Krycí list ZBV

Název a evidenční číslo Stavby: II/322 Týnec nad Labem, ev.č. 322-005 Název stavebního objektu/provozního souboru (SO/PS): SO 201 II/322 Týnec nad Labem, ev.č. 322-005	Číslo SO/PS / / číslo Změny SO/PS: 201/4	Číslo ZBV: 4
--	---	------------------------

Změnový list

Dílčí změny:**Provedení sanace nalezeného nepoužívaného kanalizačního řádu v poloze u OP1 zasahujícího svým horním povrchem do úrovně výkopu**

ROZVINUTÝ POHLED

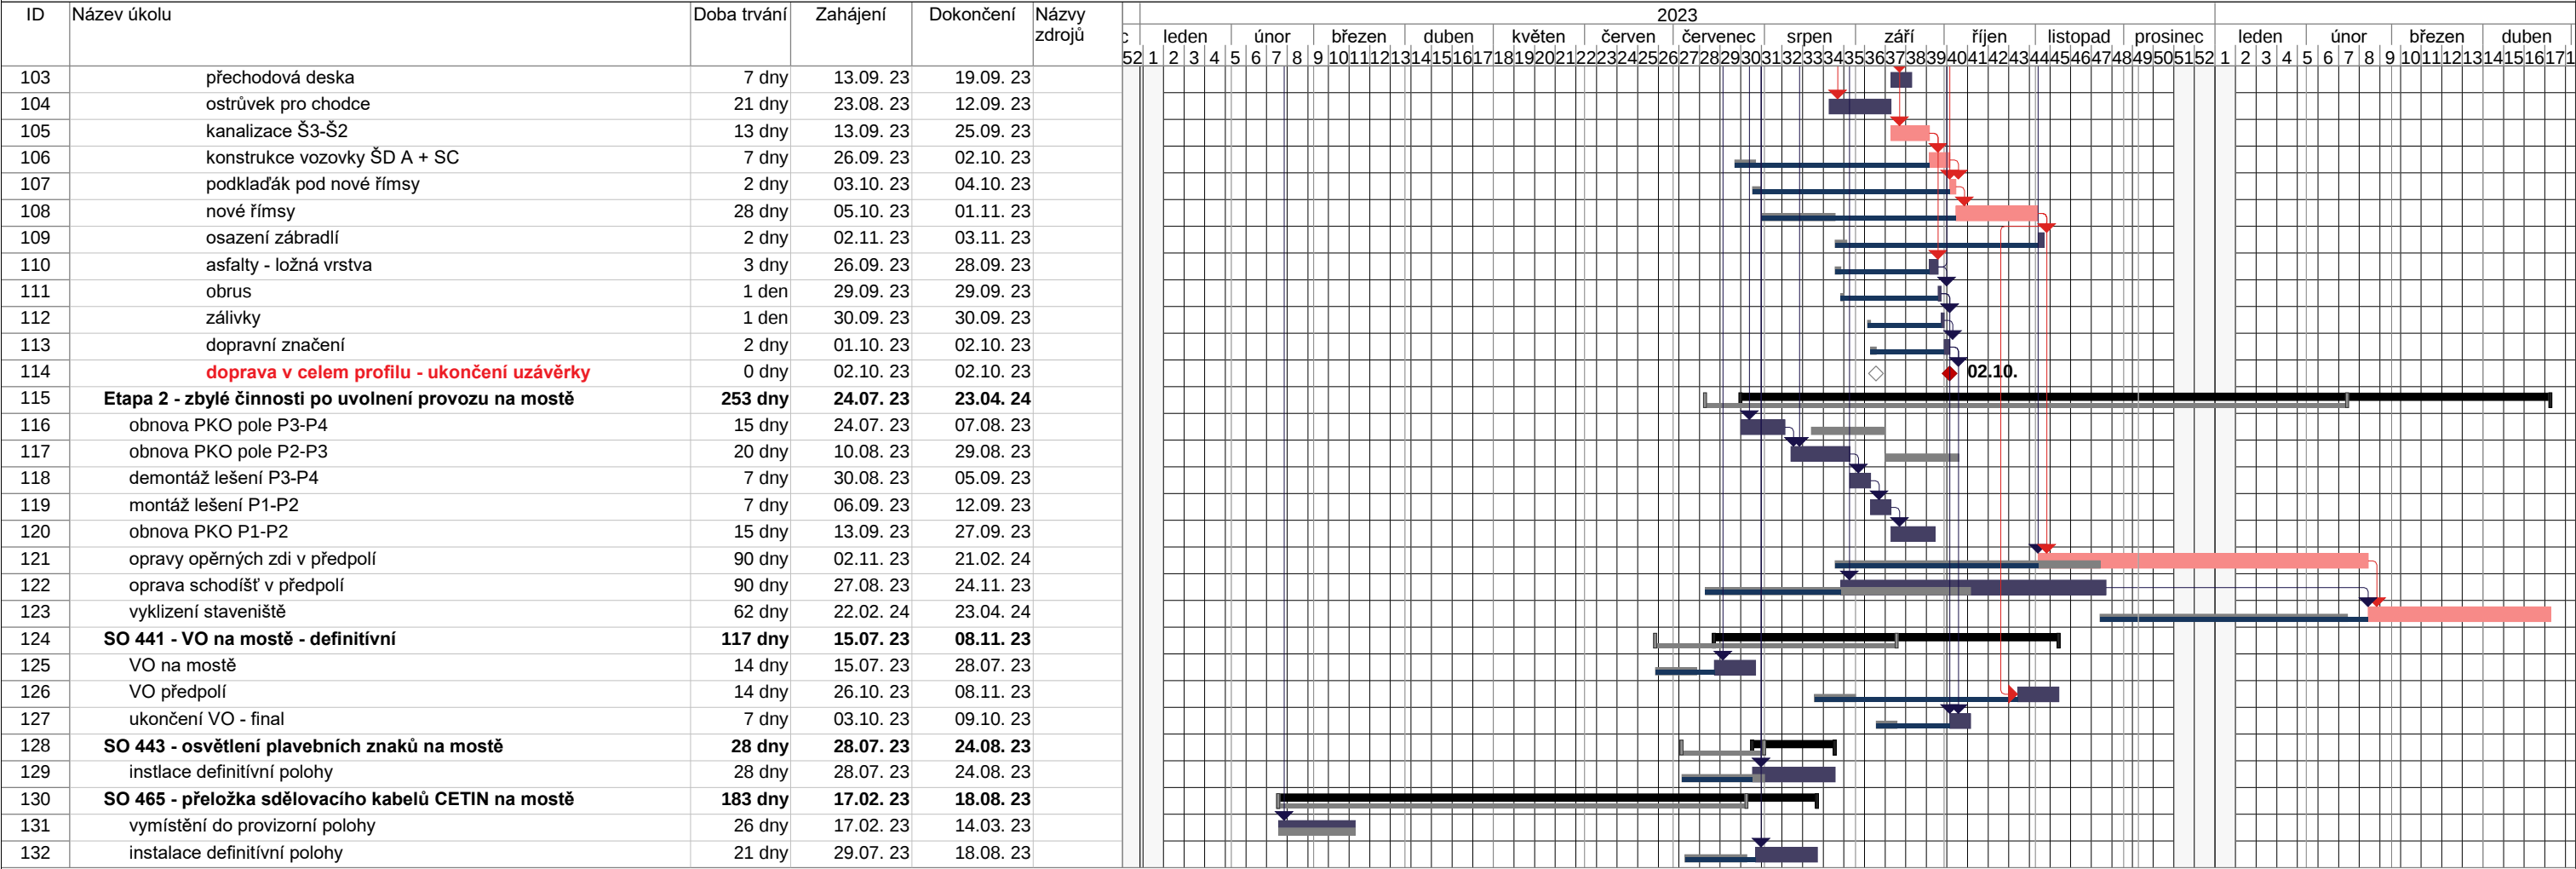
K základnímu HMG (doklad č.16) byly přidány činnosti "odstranění stávající nefunkční kanalizace vč. výkopu", řádek č.98 a položka kanalizace Š3-Š2, řádek 105 v HMG z 31.07.2023 - úprava č.4 (doklad č.17), které u obou položek došlo k prodloužení doby výstavby o 14 plus 13 dní - celk. 27 dní celkové doby výstavby.
